OGGETTO: [ID: 8472] Procedura di Valutazione di Impatto Ambientale ai sensi dell'art.23 del D.Lgs. 152/2006 relativa al progetto di un impianto fotovoltaico, denominato "Montorio nei Frentani 21.7", della potenza complessiva di 21,72 MW da realizzare nel territorio comunale di Montorio nei Frentani (CB) e relative opere di connessione alla Rete elettrica di Trasmissione Nazionale.

Invio informazioni integrative

Di seguito, verranno riportati i punti della richiesta integrativa e, per ognuno, verrà data risposta, con riferimento alla documentazione prodotta ad integrazione.

Figura 1: Ubicazione del progetto “Montorio nei Frentani 21.7” e punti di scatto “Edifici rurali”

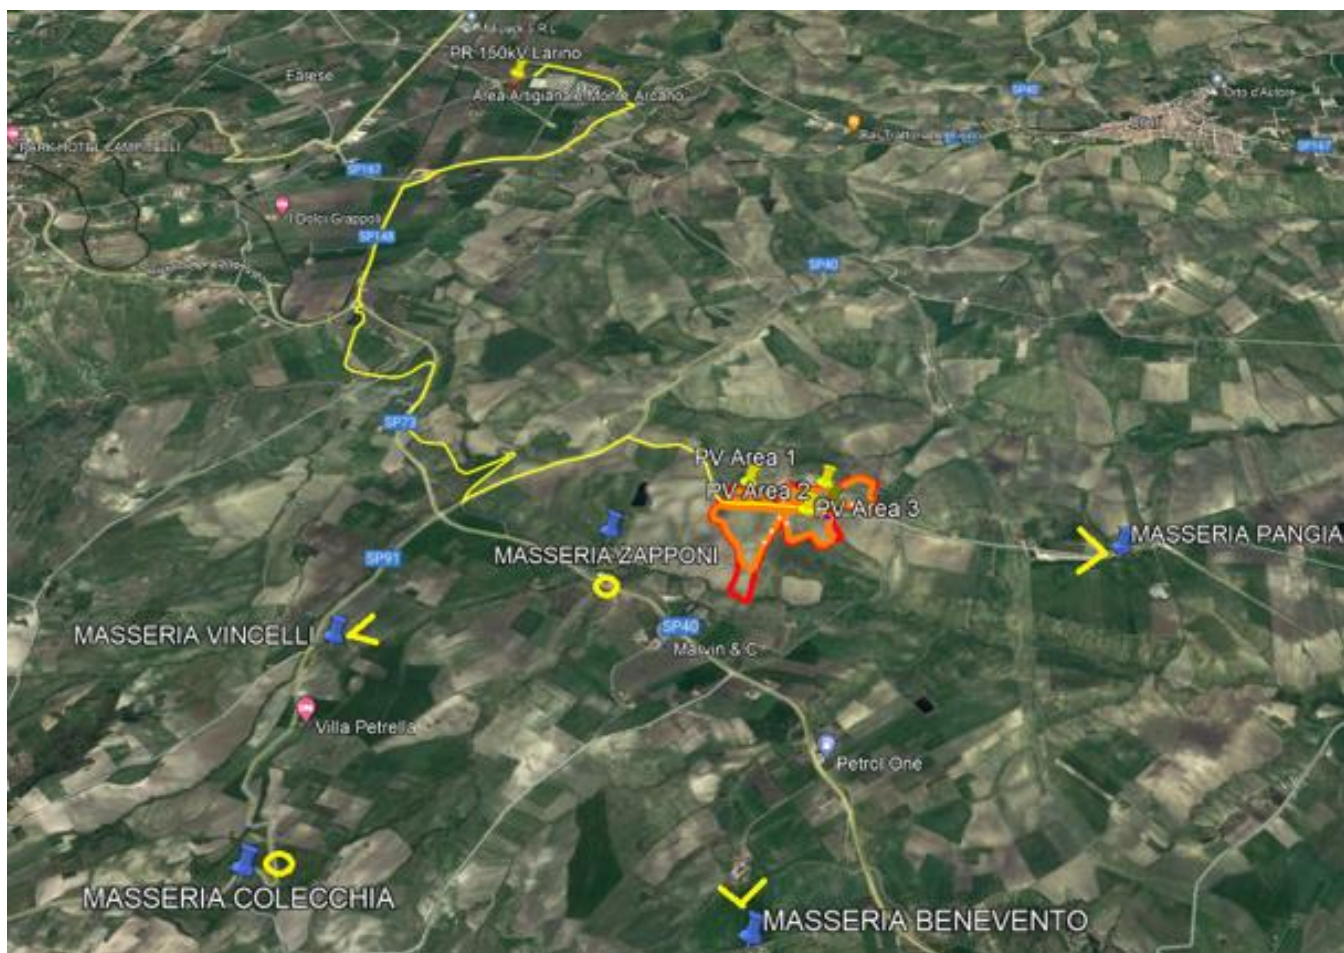
Per ciascun campo fotovoltaico elaborazione di ulteriori significative fotosimulazioni, ad integrazione di quelle depositate sul sito del MASE, da realizzare su immagini reali (non google-earth), con angolo di campo visivo prossimo all'angolo azimutale di attenzione dell'occhio umano, pari a circa 55 ° , in condizioni di piena visibilità (ovvero in assenza di nuvole, nebbia, foschia o condizioni di visibilità poco favorevoli alla lettura del contesto) con visuali da punti strategici e sottoposti a tutela (masserie, tratturo, strade di penetrazione) da realizzarsi anche lungo la viabilità in prossimità dell'impianto al fine di valutare la percezione dell'effetto cumulo con il paesaggio e con gli impianti esistenti, con corrispondente planimetria riportante l'ubicazione dei punti di scatto ed il cono visivo corrispondente a ciascuna ripresa. Si precisa che la lunghezza focale degli obiettivi da utilizzare per le riprese fotografiche con questo angolo di campo visivo deve tener conto, se si utilizza una fotocamera digitale, del sensore dell'apparecchio utilizzato (fattore di Crop o Crop factor). Per fornire un esempio, il campo visivo di 55 ° viene reso da una ripresa con obiettivo di lunghezza focale pari a 40mm se si utilizza un apparecchio Full Frame, oppure con obiettivo di lunghezza focale pari a 27mm se si utilizza una fotocamera con Crop Factor pari a 1,5;

Sono state prodotte fotosimulazioni (**FV21MFR_45a** e **FV21MFR_45b**) ad integrazione di quelle già presentate.

In merito agli altri punti di scatto, non essendo praticamente visibile il campo, si è proceduto ad inserire la documentazione fotografica. Allo stesso modo per il sito in cui non è stato possibile poter accedere, in quanto proprietà privata.

Figura 2: Da Masseria Pangia ($41^{\circ}46'46.60''$ N $15^{\circ}00'29.58''$ E)

Lo scatto è stato eseguito dalla Masseria Pangia, posta a circa 1.600 metri dai campi FV. La posizione presunta delle aree 3 e 4 del campo è indicata con le frecce gialle. La masseria risulta disabitata.

Figura 3: Da Masseria Colecchia (41°45'40.01" N 14°57'35.41" E)

Lo scatto è stato eseguito dalla Masseria Colecchia, posta a circa 2.800 metri dai campi FV. Gli alberi di ulivo schermano completamente la visibilità nella direzione dell'impianto. La masseria risulta disabitata.

Figura 4: Da Masseria Zapponi (41°46'44.80" N 14°58'29.07" E)

Lo scatto è stato eseguito dalla Masseria Zapponi, posta a circa 630 metri dai campi FV. L'ingresso alla proprietà privata non è stato possibile. La masseria risulta abitata.
